改善箇所説明図

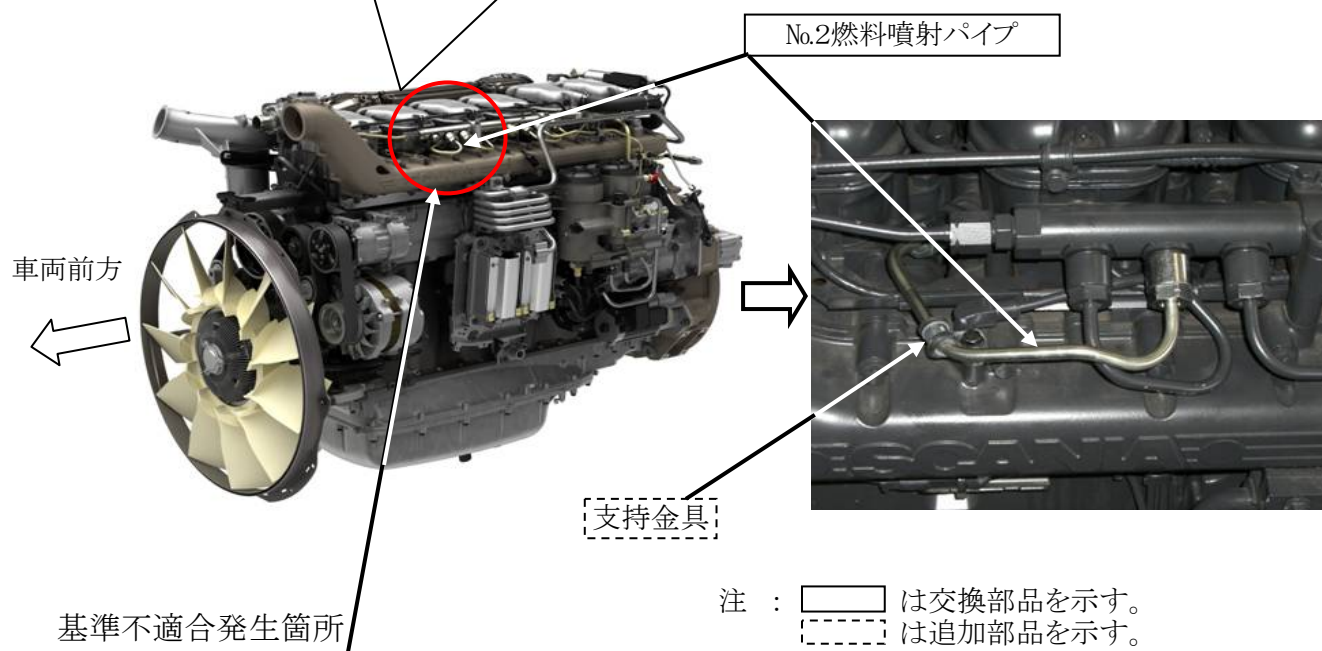
燃料噴射パイプの配索が不適切なため、エンジンの振動により燃料噴射装置のコモンレールとの取付け部に過大な応力が発生する可能性がある。そのため、そのまま使用を続けると、燃料噴射パイプに亀裂が発生し、燃料が漏れるおそれがある。

全車両、当該噴射パイプに支持金具を追加するとともに、燃料噴射パイプを新品と交換する。

識別：ネームプレートに白色ペイントを塗布する。
